AANBIEDINGSBRIEF

Verzoek aan college om de raad te informeren over de stand van zaken m.b.t. de leefbaarheidsimpuls in Zevenbergschen Hoek.

Overzicht van opmerkingen varianten Leefbaarheidsimpuls Zevenbergschen Hoek

Route 3 Var. 2C

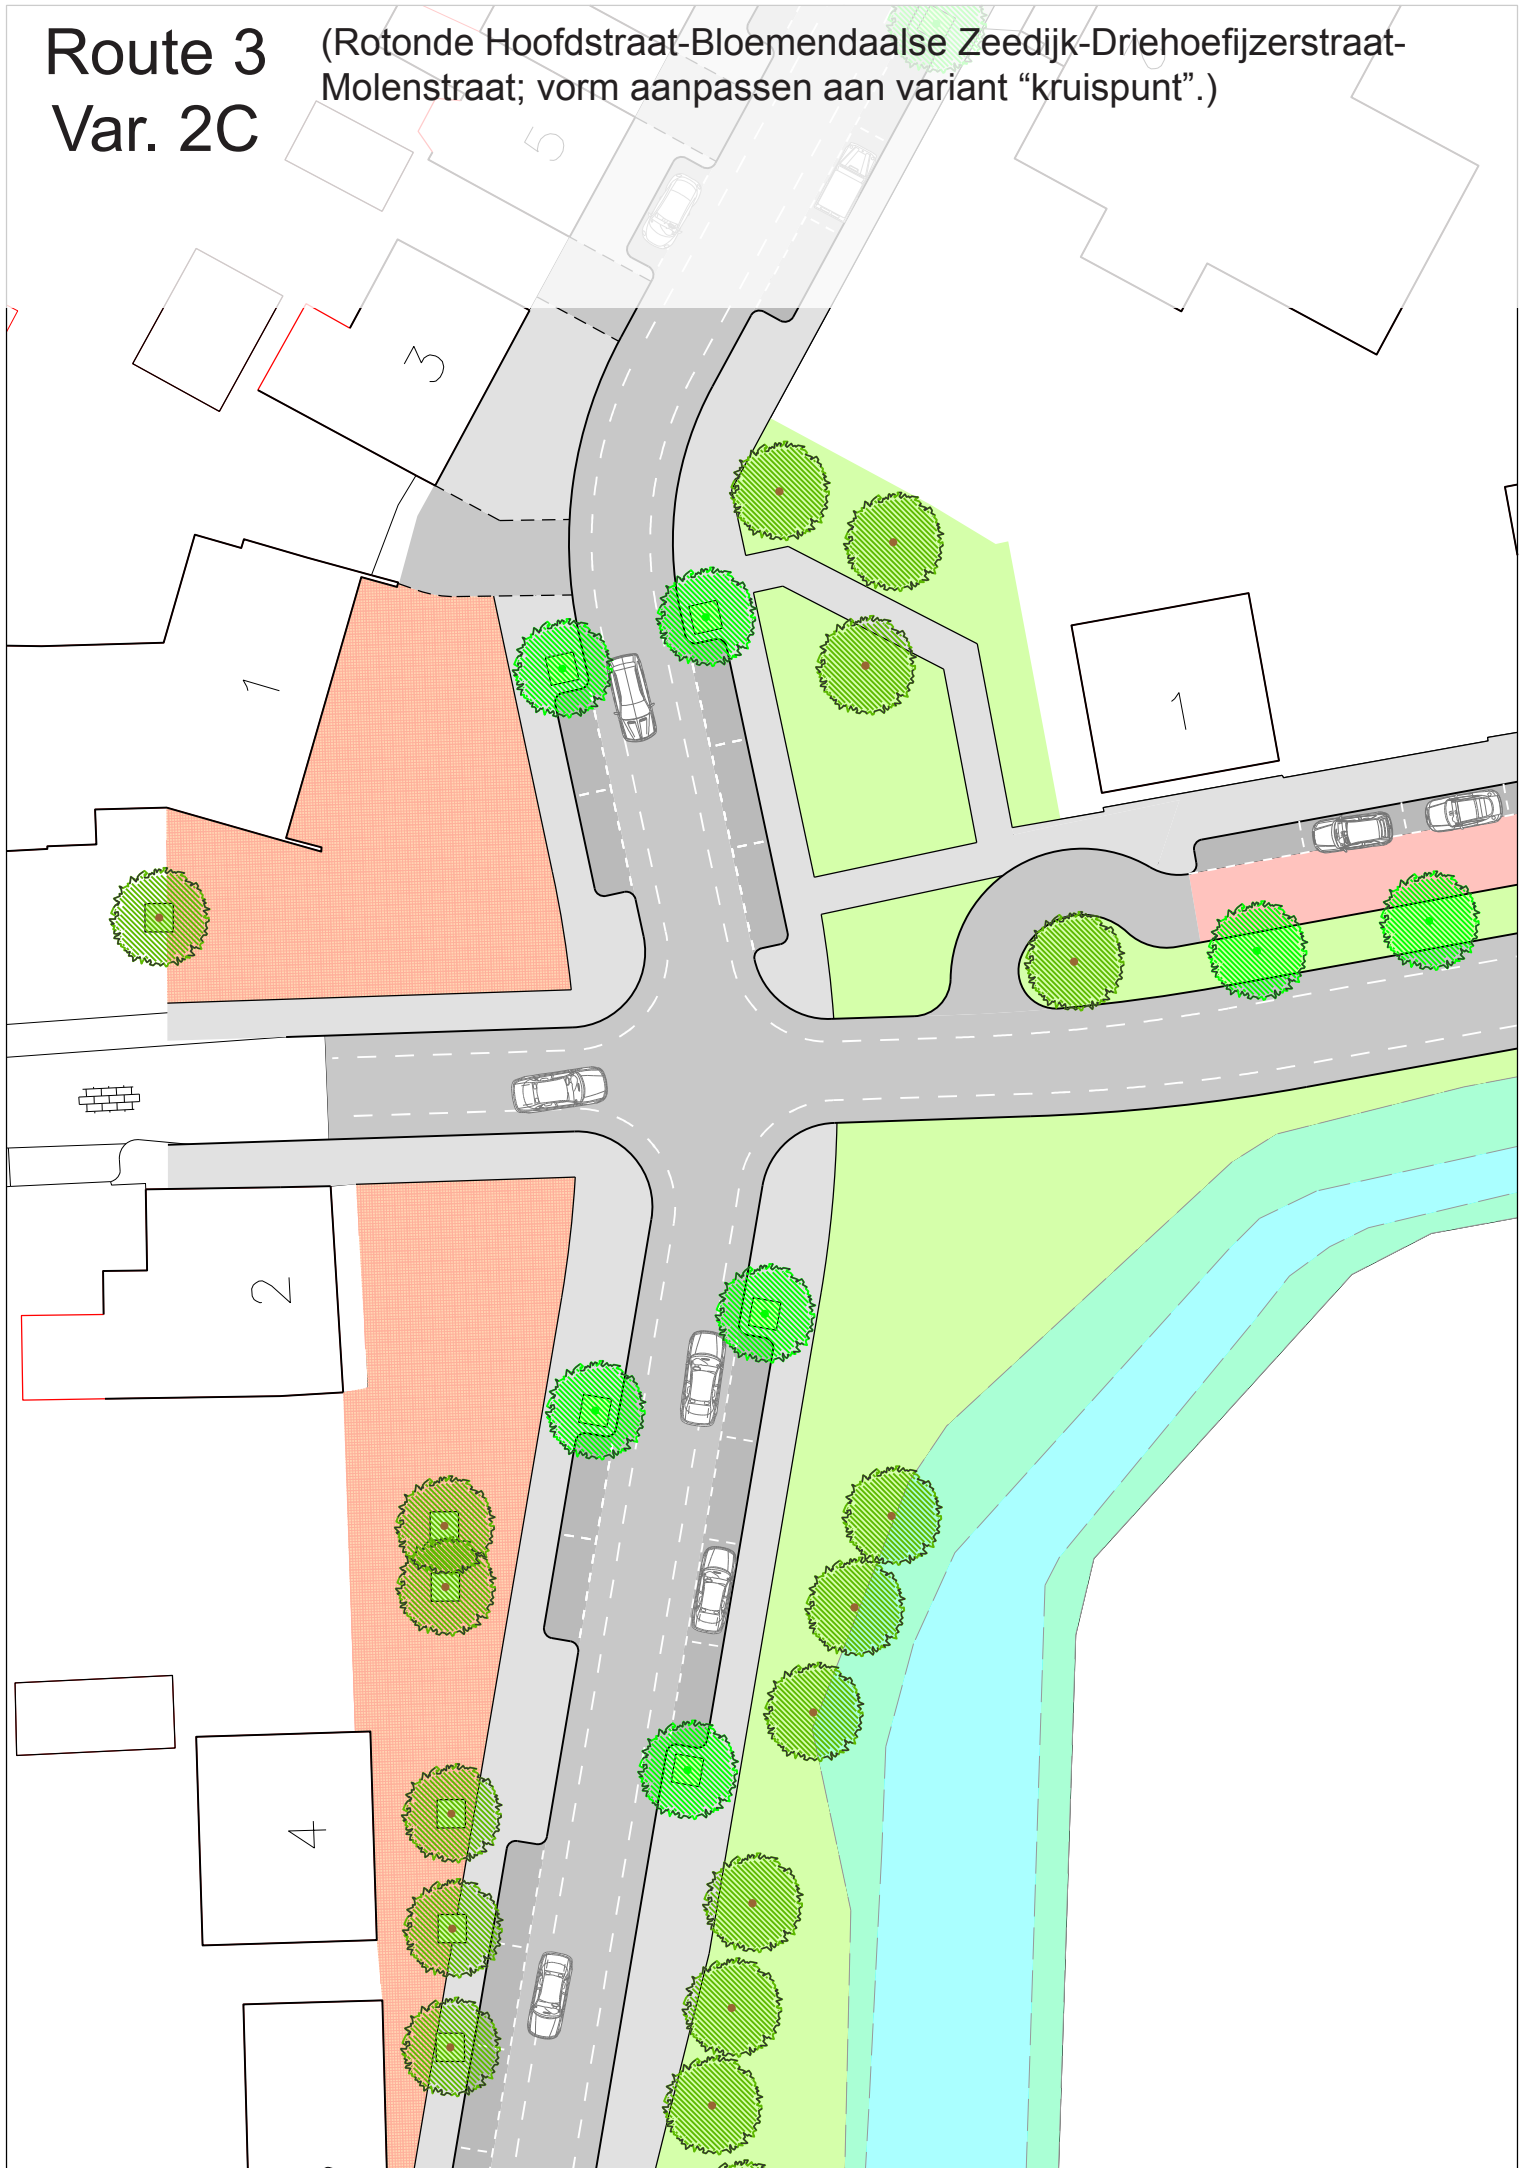
22. Is een m.i. zinloze variant. Deze heeft een minder snelheidsremmend effect dan bij de huidige situatie. Ook hierbij ontstaat het nadeel van fietsers in gedrang op de rijbaan en zij moeten kruisen met het autoverkeer.

Reactie gemeente: deze overweging kan bij de beoordeling van de varianten worden ingebracht.

Route 3 Var. 3A

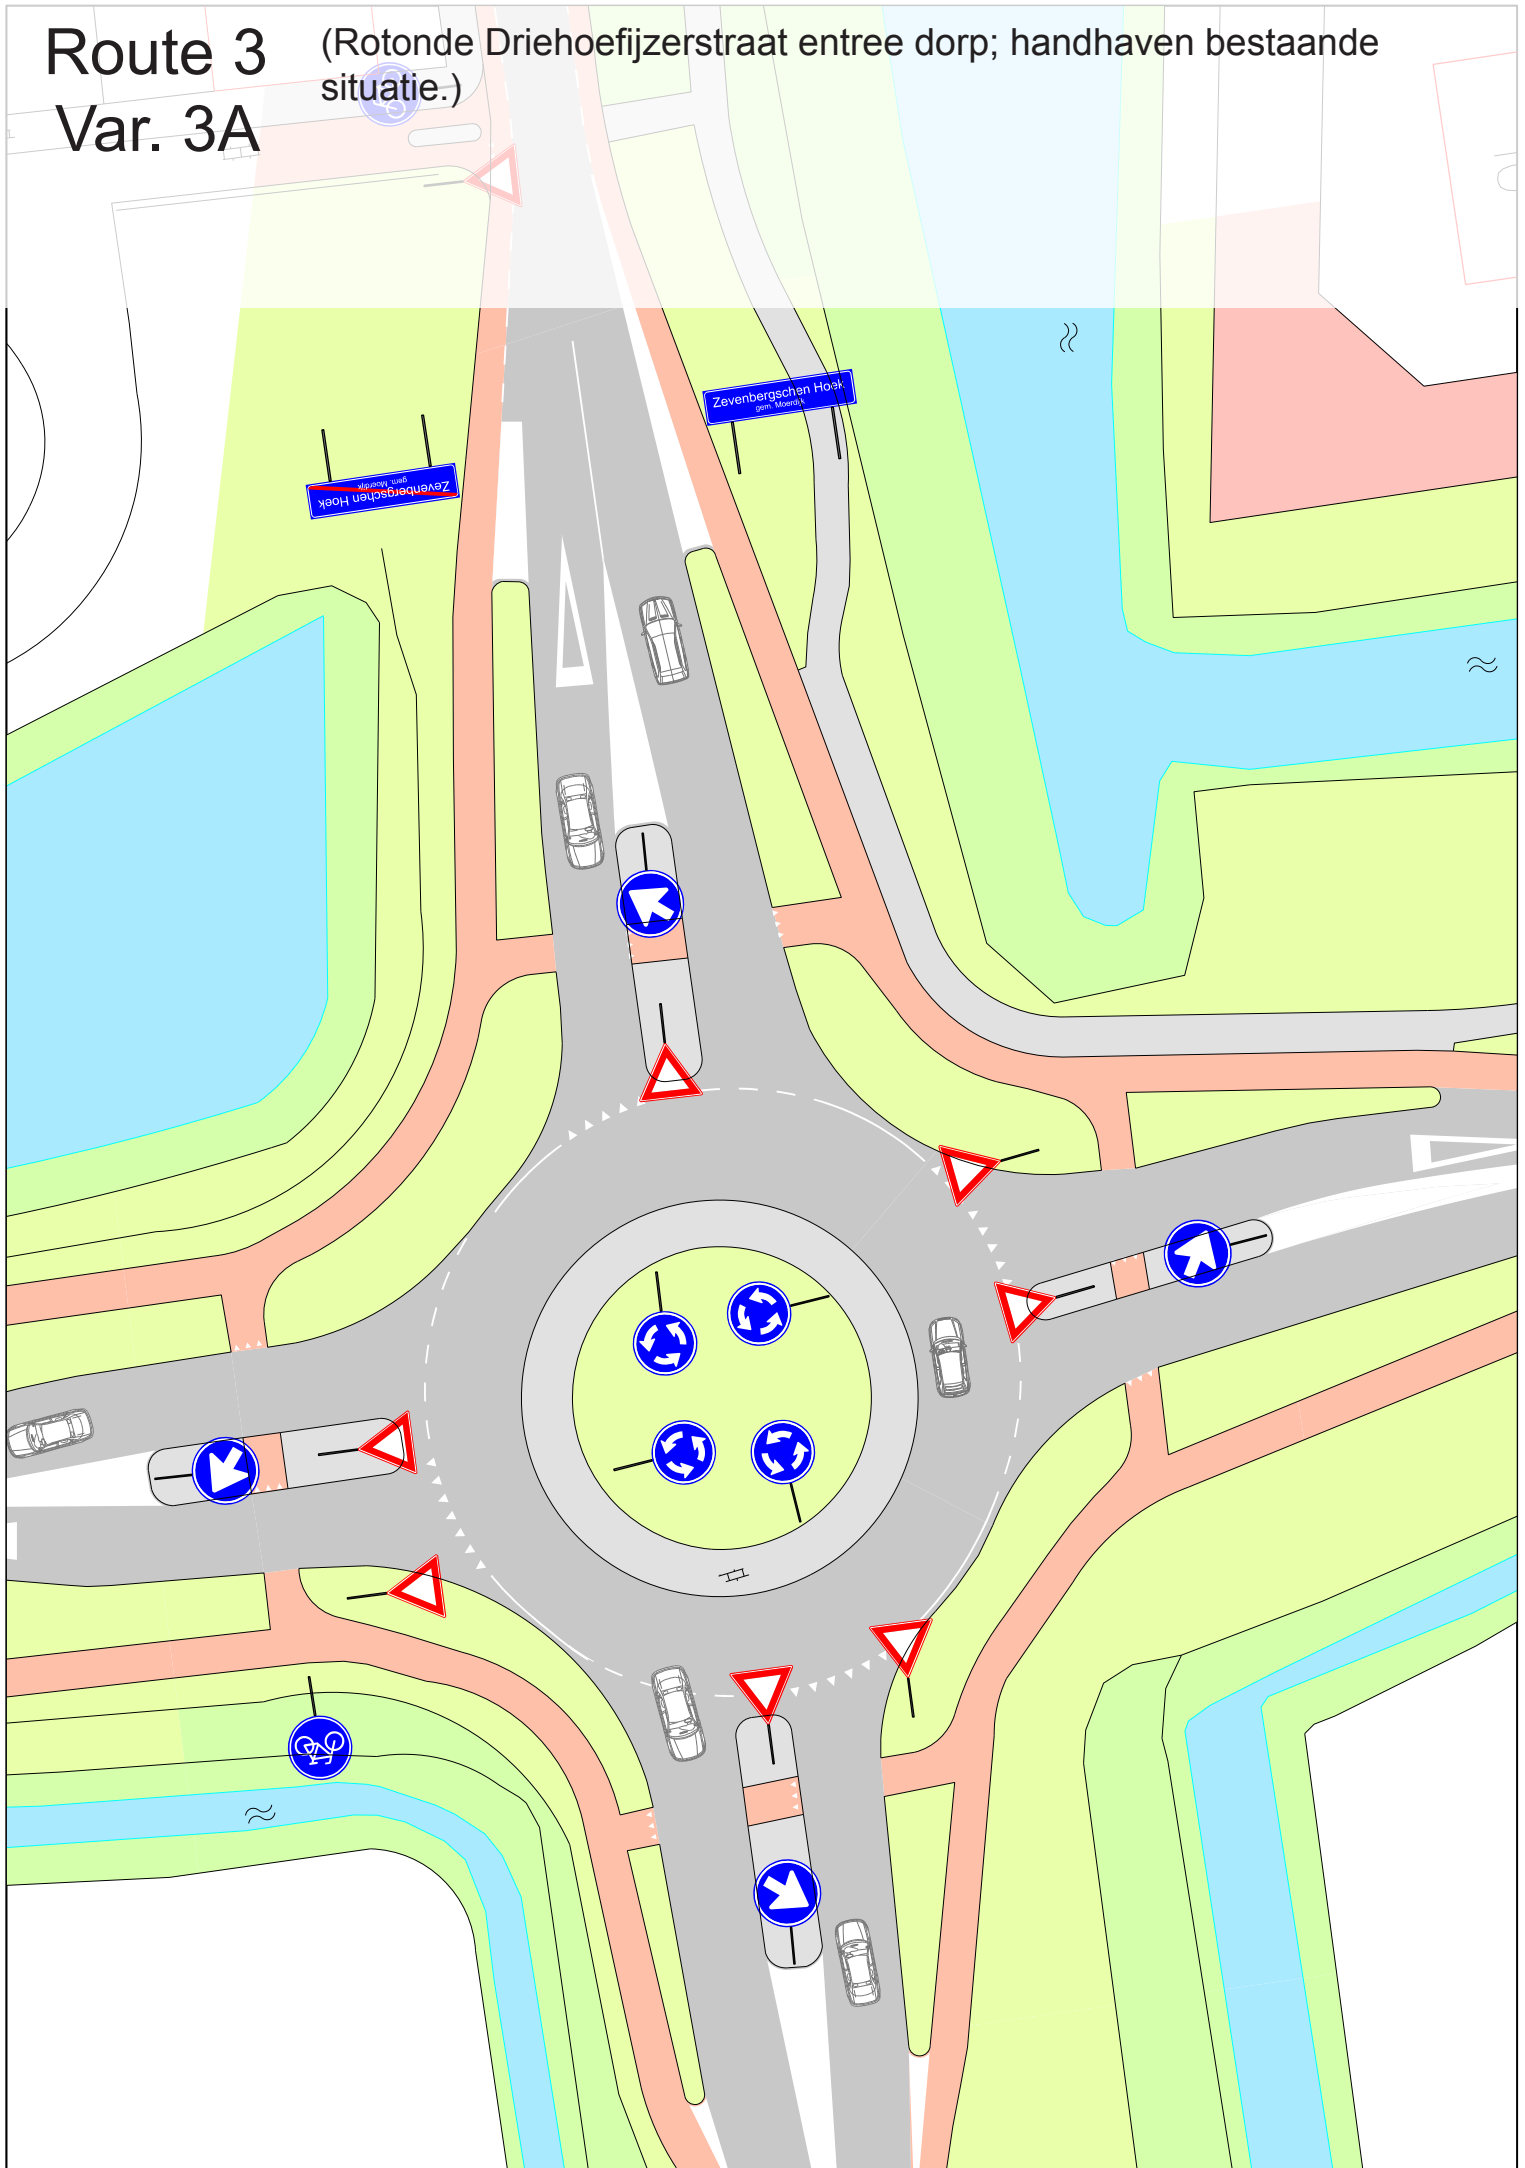
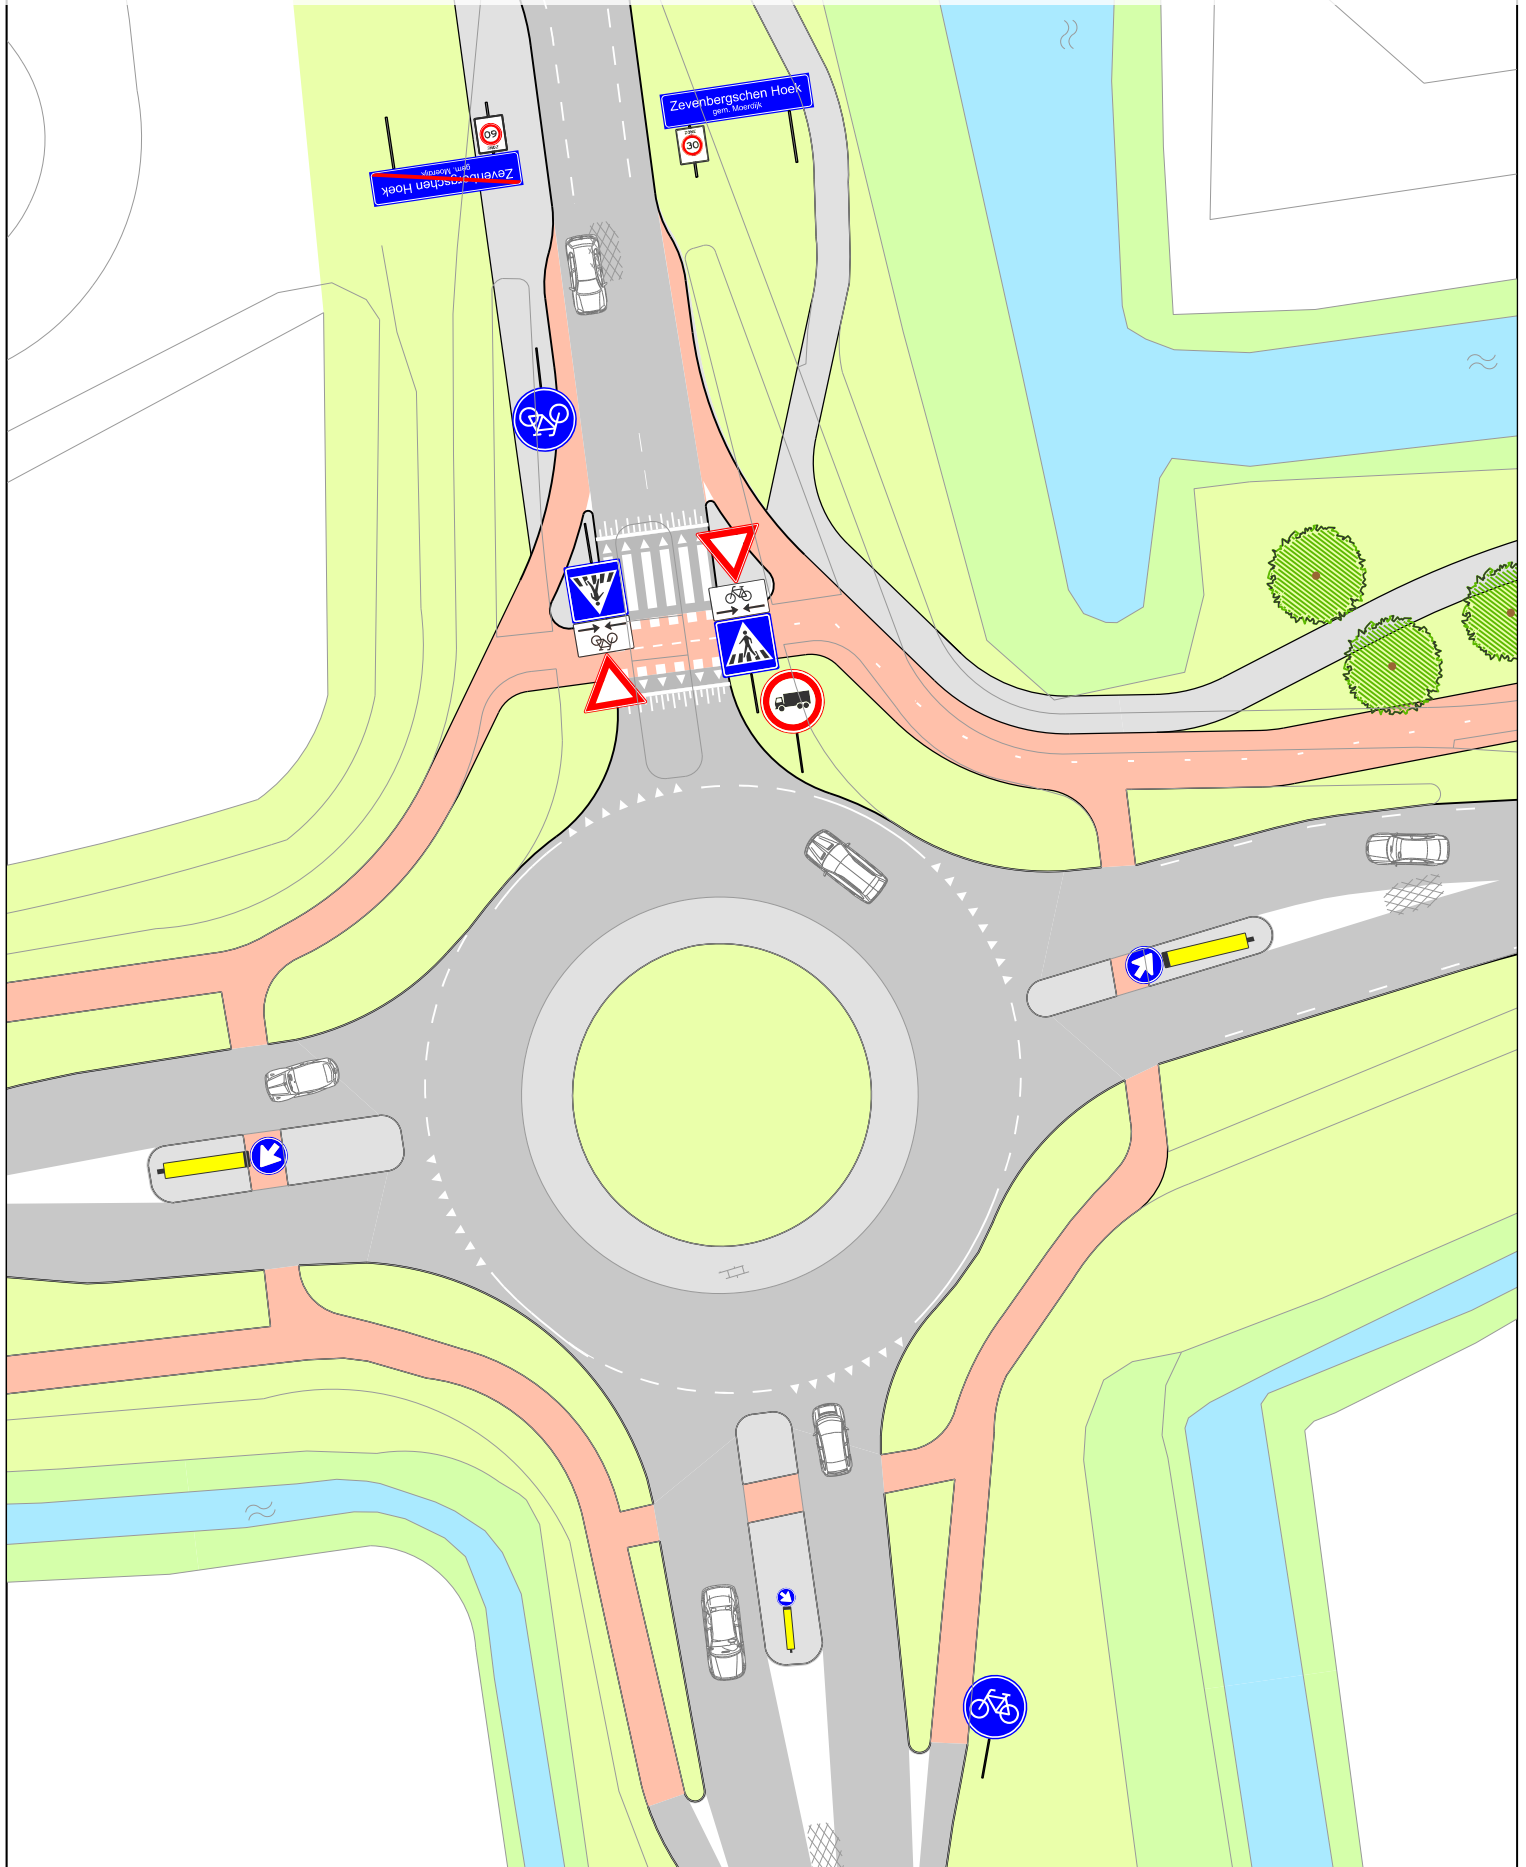
23. Voor de ingang van het dorp gaat onze voorkeur uit naar variant 3B, maar dan wel met de toevoeging dat het verkeer dat het dorp verlaat, voorrang heeft en er duidelijk uitzicht is wie er voorrang heeft voor het binnenkomende verkeer.

Reactie gemeente: op de rotonde geldt nu de normale voorrangsregeling, deze is het meest herkenbaar en daarmee ook het veiligst. Bij de uitwerking kan onderzocht worden of maatwerk mogelijk is.
